Soporte de plato de grill de cerámica en aparatos microondas compactos a partir de la fecha de fabricación semana 15 de 2008

MODELOS AFECTADOS

EMWK 1050.0 - EMWG 1050.0 - MWGC 610.1

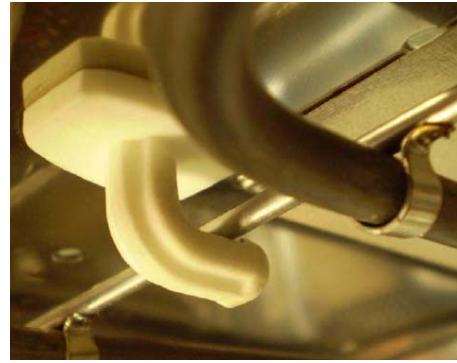
Nuevo sistema con las siguientes mejoras:

- Fácil cambiabilidad (ya no hace falta desmontar el aparato).
- Ya no se necesita una pieza (disco metálico para la fijación del soporte de cerámica anterior)
- Limpieza más sencilla del soporte de cerámica (puede extraerse para la limpieza).

EL NUEVO SOPORTE queda sujeto en la apertura después de girarlo 90°.

Nuevo soporte de cerámica antes de colocarlo en una apertura especial.

Nuevo soporte de cerámica después de colocarlo en una apertura especial y de girarlo 90°.

El nuevo soporte del grill no puede cambiarse en los aparatos fabricados antes de la semana 15 del año 2008.
